**Avis délibéré
de la Mission régionale d'autorité environnementale
Provence-Alpes-Côte d'Azur
sur le projet de renouvellement et d'extension de la carrière de
Valtrède à Châteauneuf-les-Martigues (13)**

**N° MRAe
2022APPACA50/3168**

Figure 4: Périmètre du programme de compensation (source: Annexe étude d'impact et MRAe)

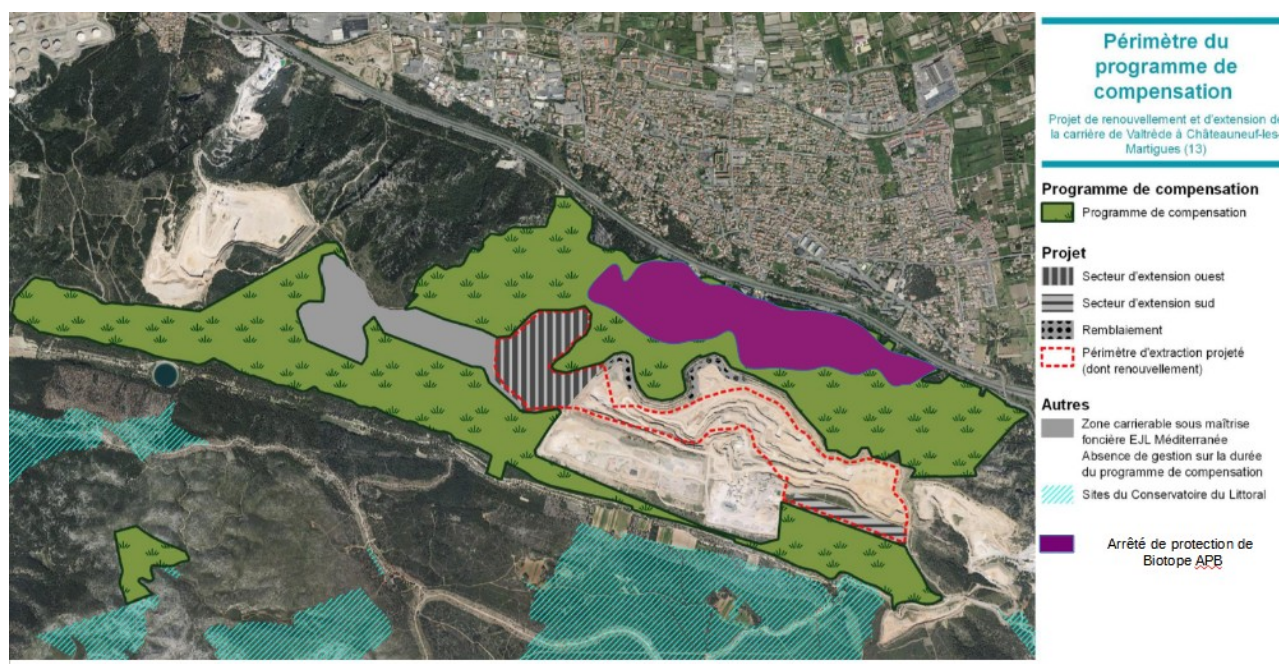
Toutefois, la MRAe relève que le périmètre de compensation retenu se situe en partie au sein de l'APPB créé en 2002 dans le cadre de l'autorisation de 1998 du renouvellement de la carrière de Valtrède, dont l'objectif était de garantir la sécurisation foncière du site et de réglementer certaines activités susceptibles de nuire à la conservation des biotopes nécessaires aux espèces protégées. L'autorisation prévoyait par ailleurs la prise en charge par l'exploitant de l'entretien biologique et le suivi de ce secteur au profit des espèces végétales impactées (l'Hélianthème à feuilles de marum), pendant la durée d'exploitation de la carrière.

De plus, au-delà de cette zone APPB, la MRAe observe que ce programme de compensation porte sur la gestion d'un espace naturel qui est en bon état écologique et fonctionnel et sur lequel il ne pèse aucune menace imminente d'altération, hors dynamique naturelle de la végétation. La MRAe constate que la préservation du bon état de cet espace naturel ne peut être considérée comme générant un gain de biodiversité au moins égal aux pertes.

Enfin, la MRAe observe qu'à long terme, le site rejoindra les exploitations voisines et provoquera une rupture fonctionnelle dans le site même de compensation.

La MRAe recommande de fournir un bilan relatif aux mesures de gestion prévues dans le cadre de l'APPB et de consolider les mesures de compensation proposées, afin de démontrer que le projet n'aura pas d'impact résiduel significatif sur l'état de conservation de l'Aigle de Bonelli, espèce protégée.

Figure 5: Impact paysager sur le massif de la Nerthe (source: Géoportail)

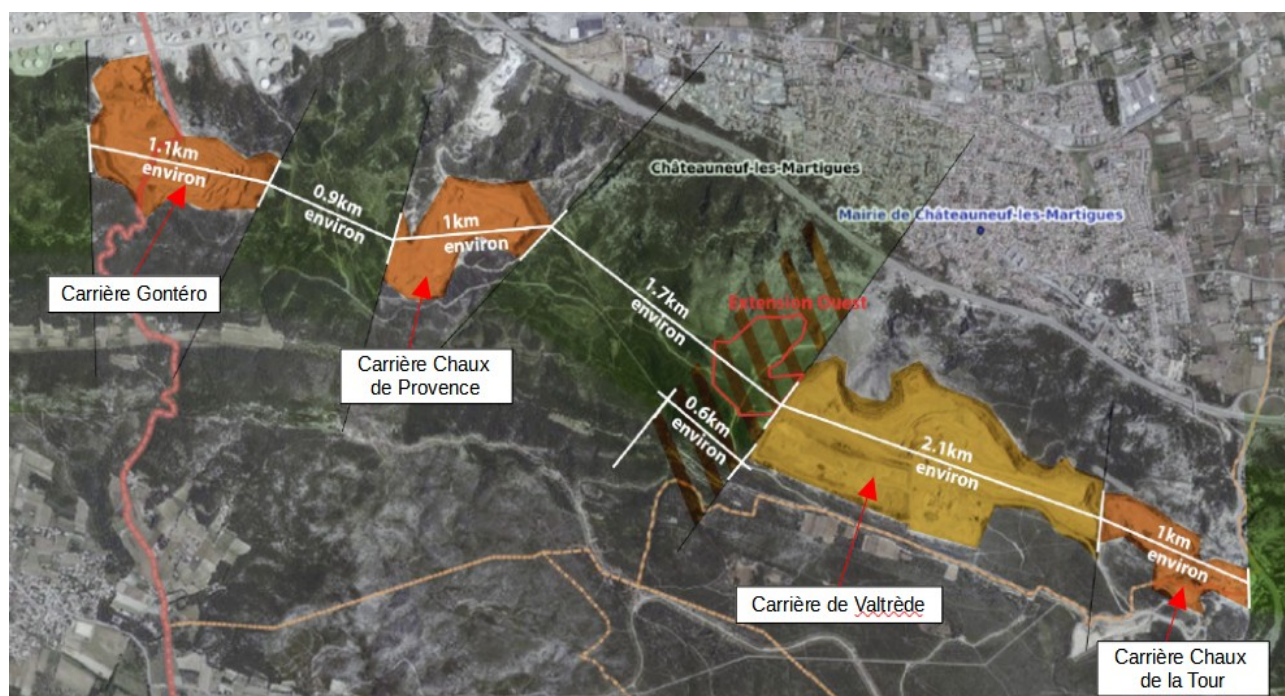
Sur la base des photographies aériennes, la MRAe souligne (fig.5) les effets cumulés des carrières qui se sont développées²³ depuis les cinquante dernières années, d'ouest en est. L'étude d'impact présente cette succession de sites d'extraction et conclut que le projet de renouvellement et d'extension du site de Valtrède s'inscrit « *dans une dynamique industrielle structurante de l'unité paysagère* ».

S'appuyant sur ce constat, l'étude d'impact fait fi la qualité paysagère première du massif, dont ce versant demeure en partie naturel. Or la MRAe constate que l'équilibre entre les espaces de nature et les différents sites d'extraction se délite au fil de l'exploitation de chacun des quatre sites, jusqu'à parfois disparaître (exemple de la limite entre la carrière Chaux de la Tour et celle de Valtrède), compromettant la spécificité paysagère du massif de la Nerthe.

La MRAe recommande d'évaluer les effets cumulés du projet sur le paysage avec les sites d'extraction situés sur le massif de la Nerthe et de justifier le parti d'aménagement sur les choix de remise en état du site.
